# R06通学路対策予定・対策検討箇所図（鳥取市・日進小）1/2

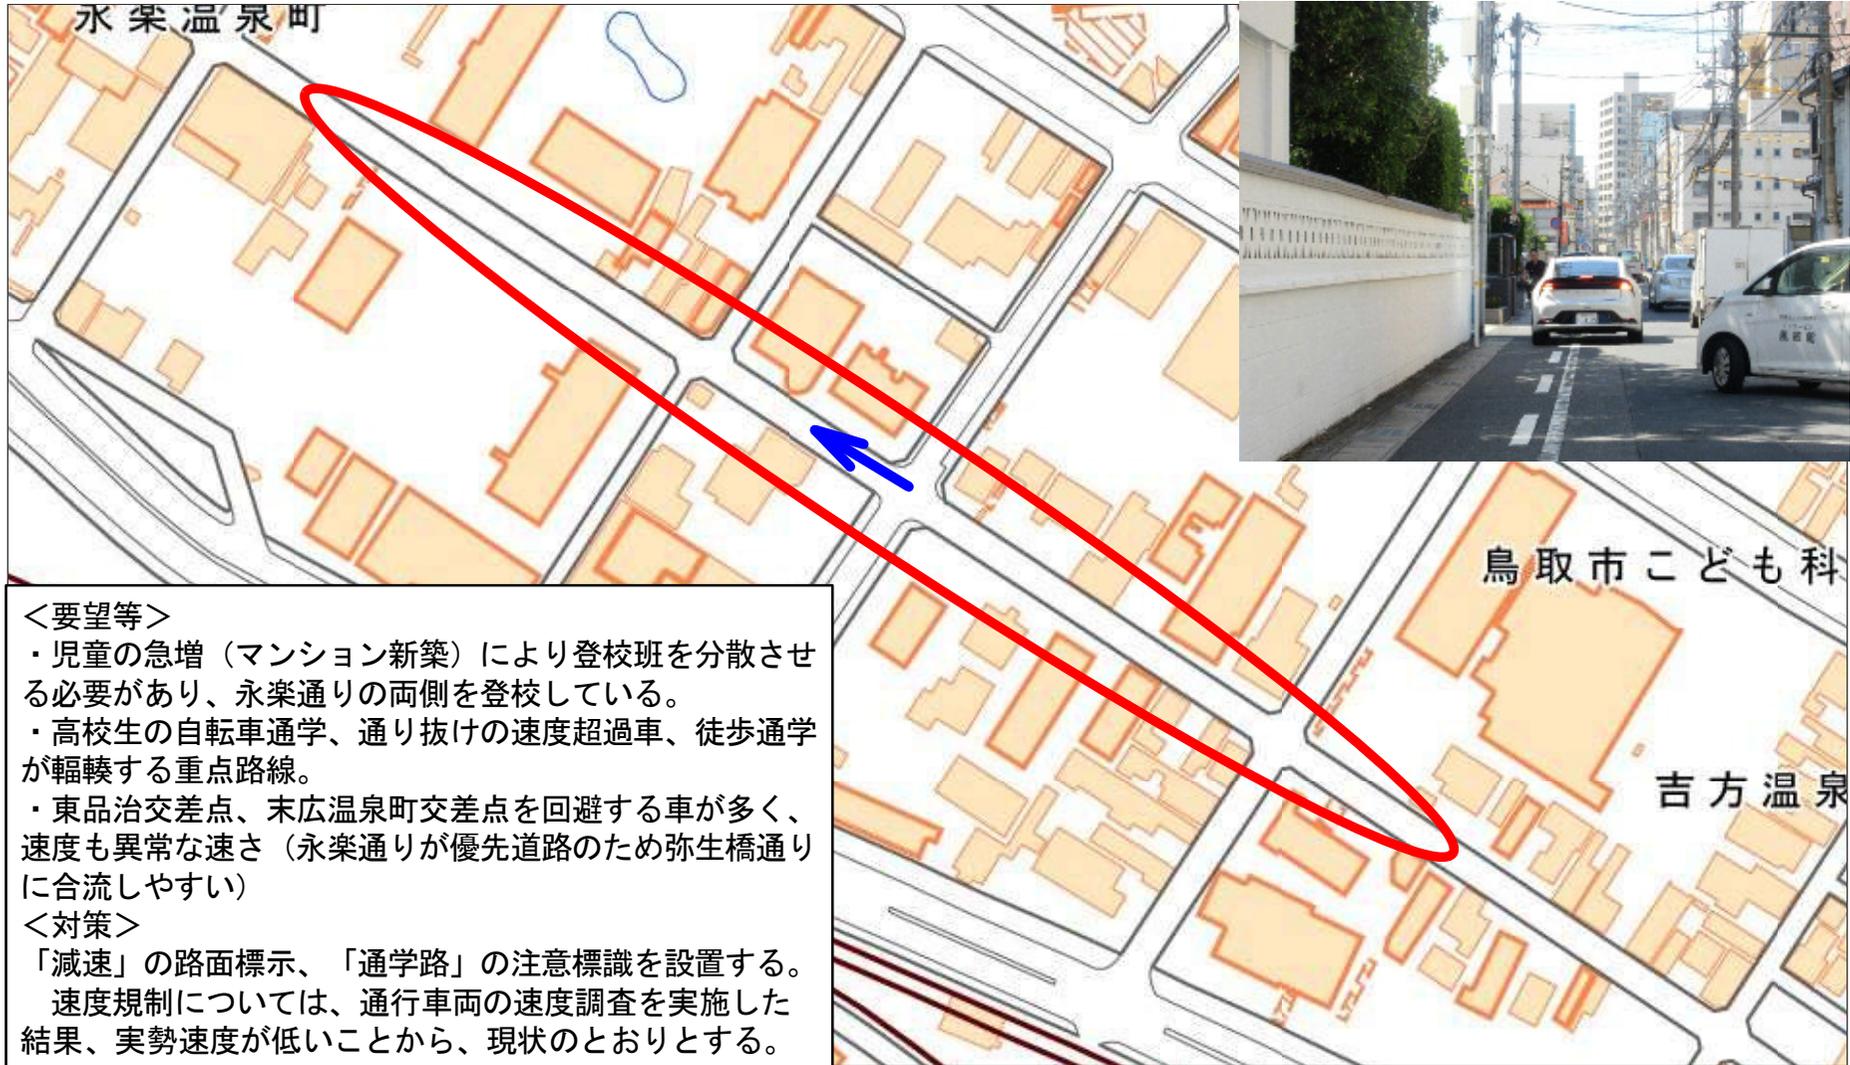
- ・児童の急増（マンション新築）により登校班を分散させる必要があり、永楽通りの両側を登校している。
- ・高校生の自転車通学、通り抜けの速度超過車、徒歩通学が輻輳する重点路線。
- ・東品治交差点、末広温泉町交差点を回避する車が多く、速度も異常な速さ（永楽通りが優先道路のため弥生橋通りに合流しやすい）

「減速」の路面標示、「通学路」の注意標識を設置する。  
速度規制については、通行車両の速度調査を実施した結果、実勢速度が低いことから、現状のとおりとする。
